LM-PIE-39-2021

INFORME DE INSPECCIÓN

INSPECCIÓN DE LA CONDICIÓN DE LAS VIGAS DE CONCRETO PRESFORZADO DEL NUEVO INTERCAMBIO DE LIMONAL DEL PROYECTO AMPLIACIÓN Y REHABILITACIÓN DE RUTA NACIONAL N° 1, CARRETERA INTERAMERICANA NORTE, SECCIÓN LIMONAL – CAÑAS.

Figura 1. Agrietamiento en la dirección transversal al eje longitudinal del elemento, ubicado en la parte interna del ala superior de las 2 vigas tipo canaleta presforzadas con una separación mayor a 0,9 m.

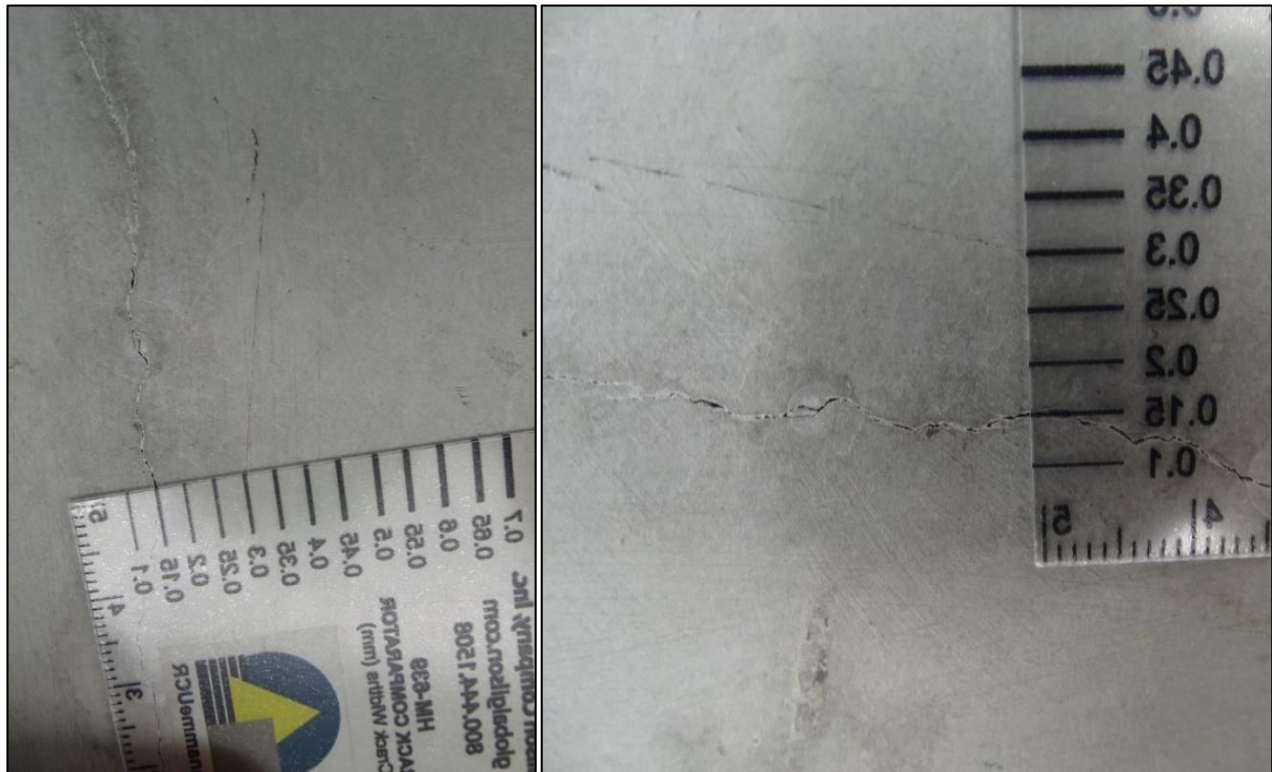
1. Al momento de la visita se observaron las dos vigas que encontraban en una parte en su condición inicial (una vez que se desmoldan) donde se pudo observar el patrón y densidad del agrietamiento que se presentó en la fabricación en planta en 32 de las 36 vigas presforzadas tipo canaleta del puente (ver Figura 1 y Figura 2). Esta deficiencia ya había sido detectada y notificada a la Administración quien al final es quien decide el rechazo o aceptación de los elementos fabricados.

3. Las grietas observadas en las dos vigas prefabricadas inspeccionadas, se presentan en un patrón transversal al eje longitudinal de las vigas tipo canaleta, se ubican en la parte inferior del ala superior de la viga y cuentan con un ancho de grieta estimado menor a 0,20 mm espaciadas en promedio a más de 0,90 m entre sí, según las estimaciones realizadas en sitio (ver Figura 1 y Figura 2).

4. Las grietas son aparentemente superficiales y por su patrón posiblemente se deban a causa de contracción por temperatura en el concreto. Según comenta el fabricante se realizaron pruebas visuales de filtración mediante la saturación con agua en algunos de los elementos para verificar que las grietas no atraviesan la sección del elemento.

5. El Manual de Diseño de Puentes del Instituto del Concreto Prefabricado/Presforzado (PCI por sus siglas en inglés para Precast/Prestressed Concrete Institute), establece en la sección 19.2.1 que todas las grietas de ancho mayor que 0,15 mm que existan después de la transferencia del presfuerzo, deberían ser reparadas por inyección epóxica. Además, se establece que las grietas después de la transferencia del

presfuerzo con ancho menor o igual que 0,15 mm no necesitan ser reparadas, siempre que su condición sea aceptada por el cliente.

1. Entregar un informe por escrito donde se describe las causas del agrietamiento, así como la extensión del deterioro por viga (ubicación, ancho, espaciamiento y profundidad de las grietas), e información sobre cuales grietas deben ser selladas y cuáles no. Además, si las grietas identificadas en 33 de las 36 vigas comprometen la capacidad estructural del elemento.
